柏崎刈羽原子力発電所 6号及び7号炉

設置許可基準規則等への適合性について
(浸水防止設備の変更)

2019年2月

東京電力ホールディングス株式会社

第2.2.1-1図 豊地の特性に応じた津波防護の概要（大湊側詳細）

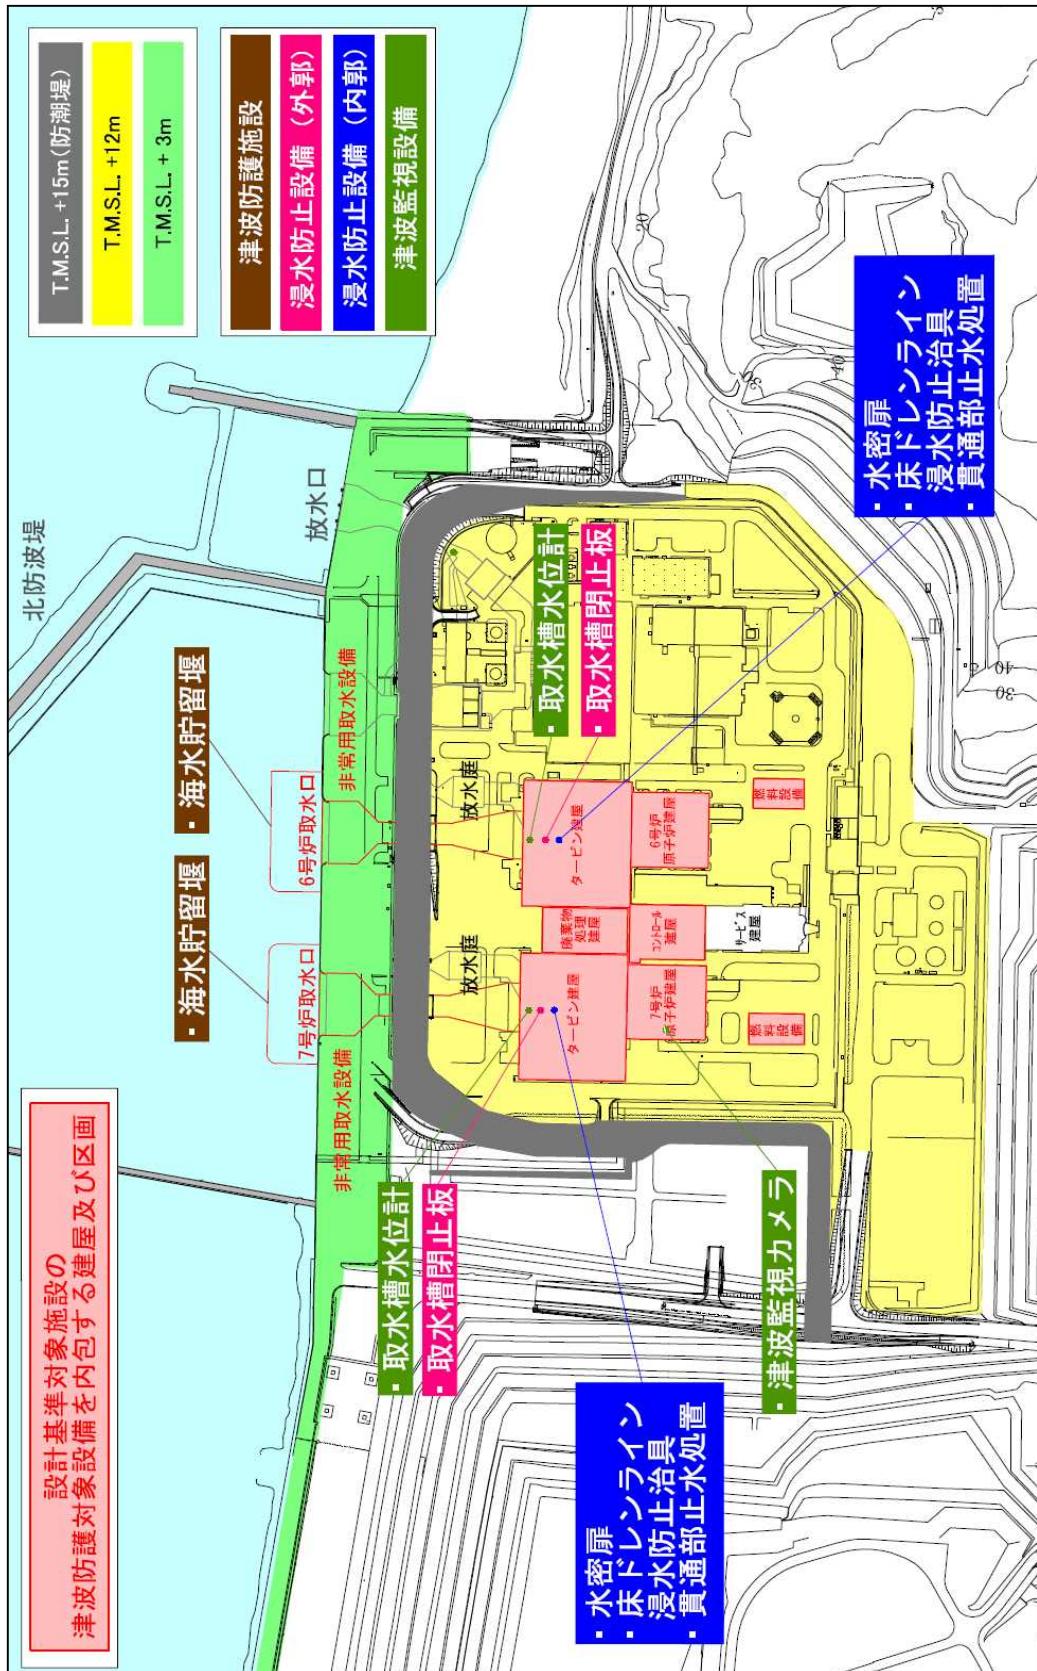
本変更は、津波防護の基本方針を変更するものではないが、重要な安全機能を有する施設の隔離（内郭防護）に関する基本方針に基づき設置する浸水防止設備を水密扉、床ドレンライン浸水防止治具及び貫通部止水処置に変更する。

なお、上記変更に伴い変更となる津波防護の概要及び津波防護対策の設備分類と設置目的を第2.2.1-1図及び第2.2.1-1表に示す。

第 2.2.3-2 図 浸水想定範囲 (CWP/A) に対する防水区画化範囲
(6号炉)

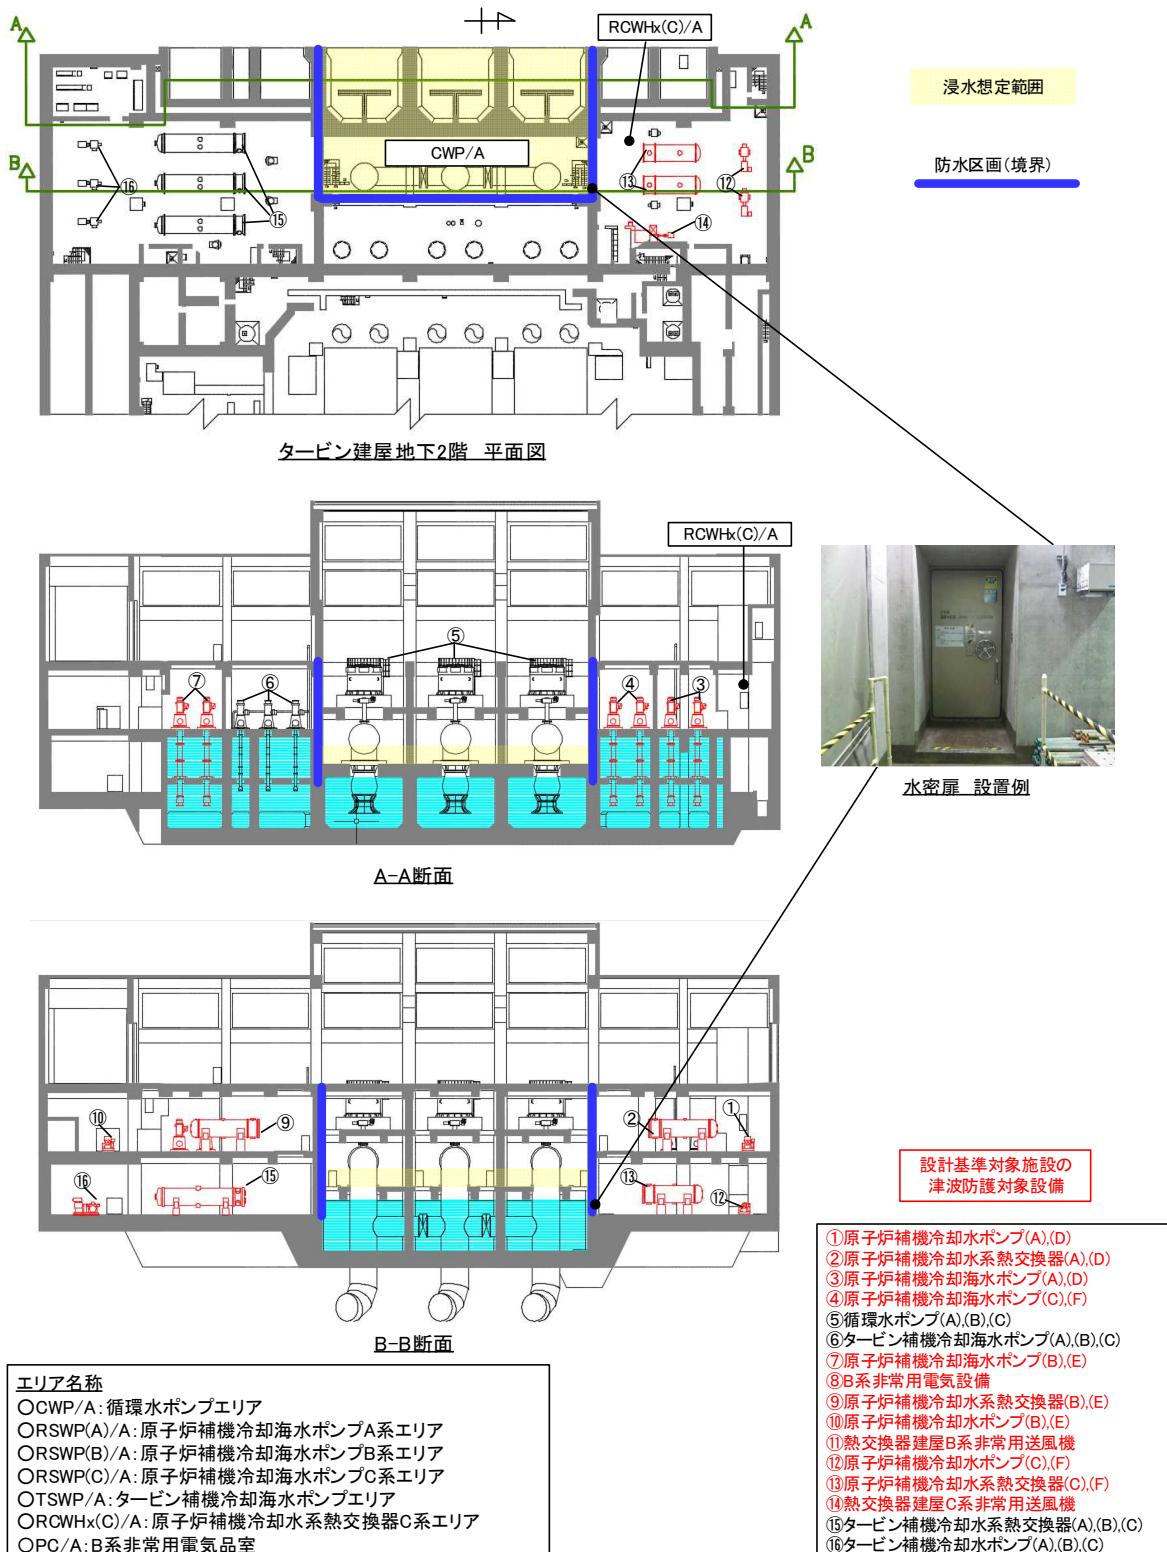
本変更は、漏水対策に係る基本方針を変更するものではないが、基本方針に基づき設定する、循環水ポンプを設置する床面において漏水が発生する場合の浸水想定範囲及び上記漏水に対する防水区画境界を変更する。

なお、変更後の浸水想定範囲を第 2.2.3-2 図に示す。

第2.2.4-1 図 浸水防護重点化範囲概略図

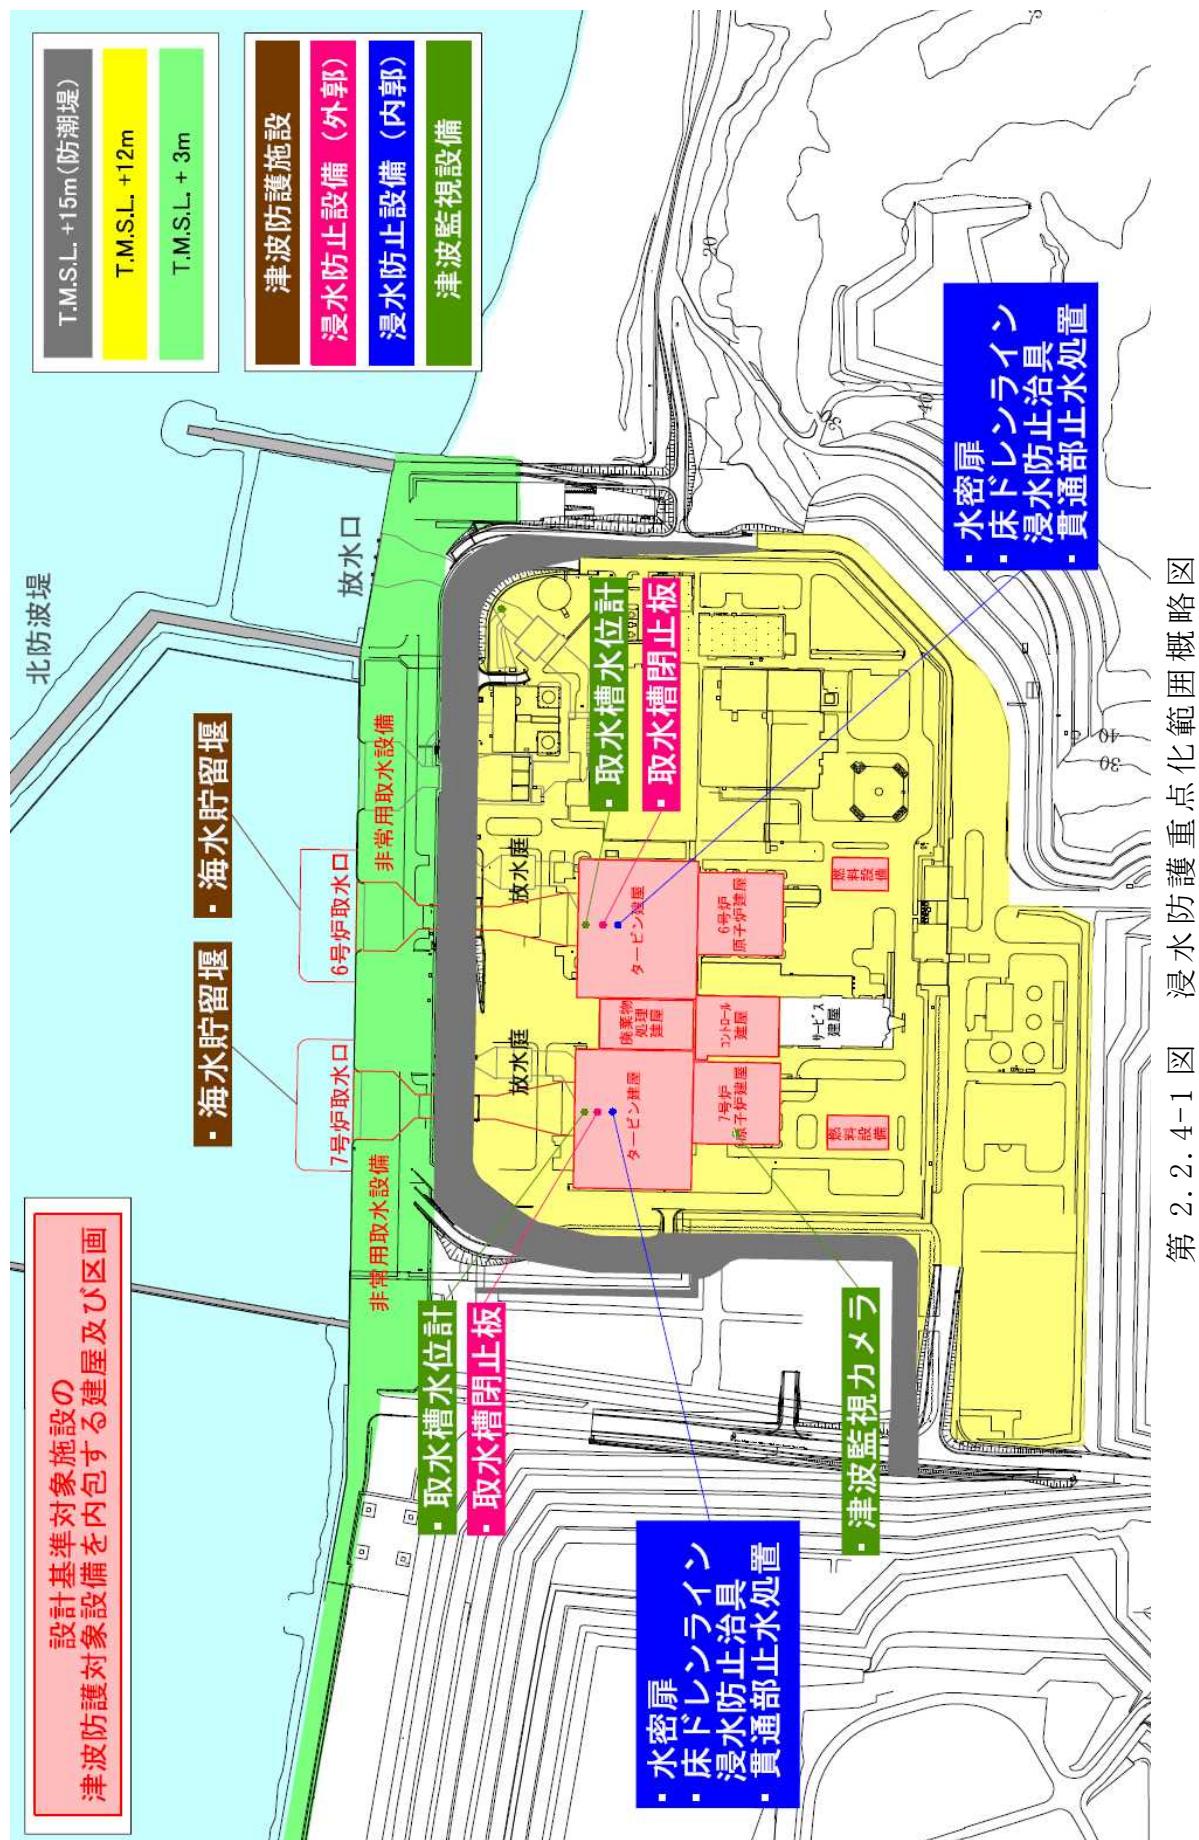
本変更は浸水防護重点化範囲そのものを変更するものではないため、基本的には検討結果に変更は生じない。

ただし、浸水防護重点化範囲の概略として示した図が変更となることから、変更後の浸水防護重点化範囲の概略図を第2.2.4-1図に示す。

第 2.2.4-8-1 図 浸水対策の実施範囲 (横断面)

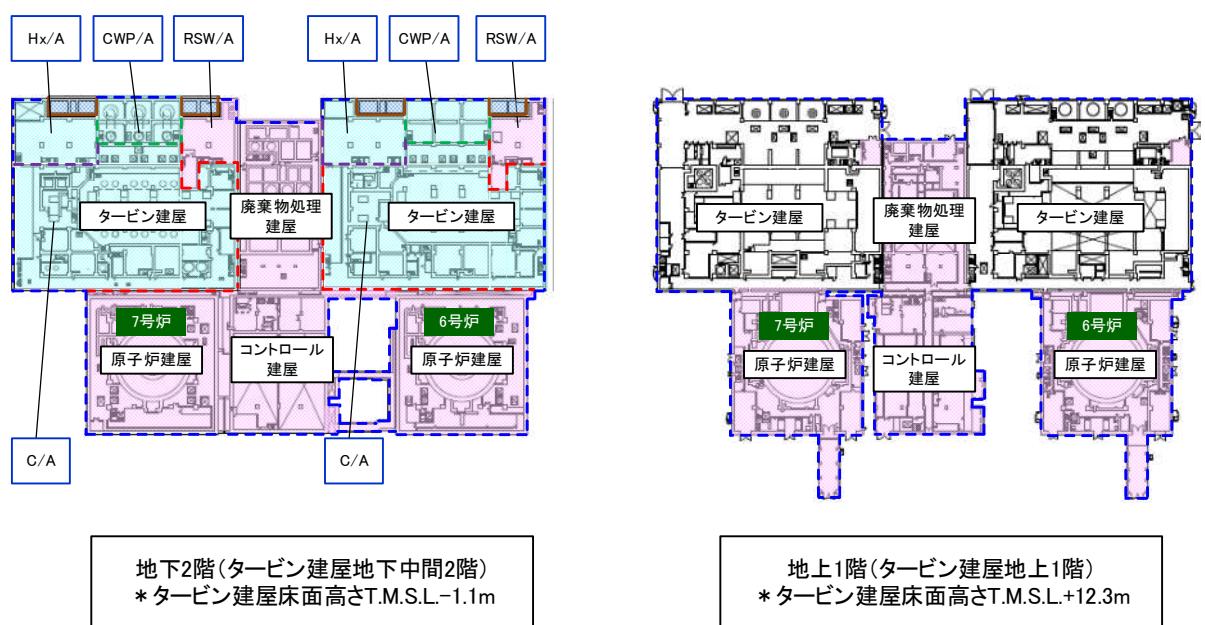
浸水対策の実施範囲を①～⑤のそれぞれについて以下及び第2.2.4-8 図に、浸水経路・浸水口に応じた浸水対策の種類を第2.2.4-4 表に示す。

添付第 14-2-1 図 水密扉の設置位置並びに施工例
(7号炉 タービン建屋地下中2階)

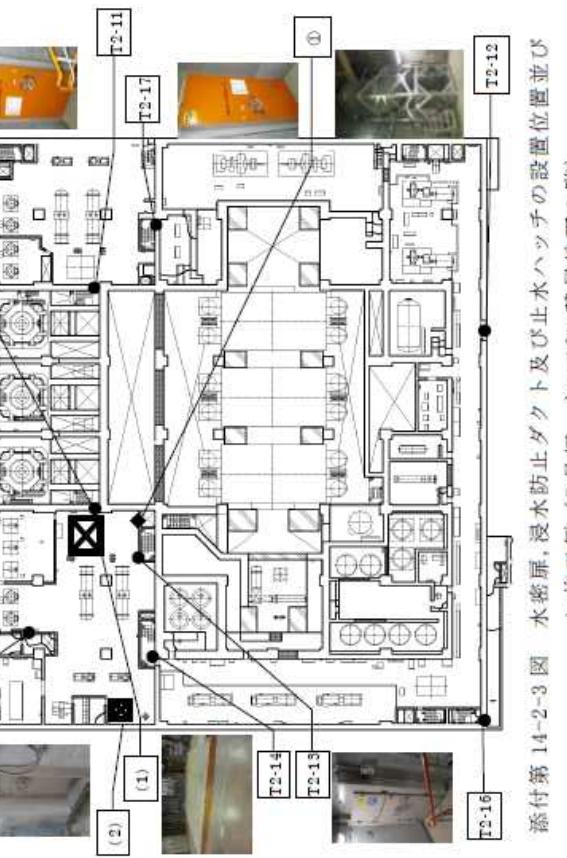
変更前	変更後	備考
		<p>浸水対策範囲の変更及びタービン補機冷却海水系隔離システムの設置に伴う浸水防止設備の変更を反映。</p>  <p>添付第 14-2-3 図 水密扉、浸水防止ダクト及び止水ハッチの設置位置並びに施工例 (7号炉 タービン建屋地下1階)</p>  <p>添付第 14-2-3 図 水密扉の設置位置並びに施工例 (7号炉 タービン建屋地下1階)</p>
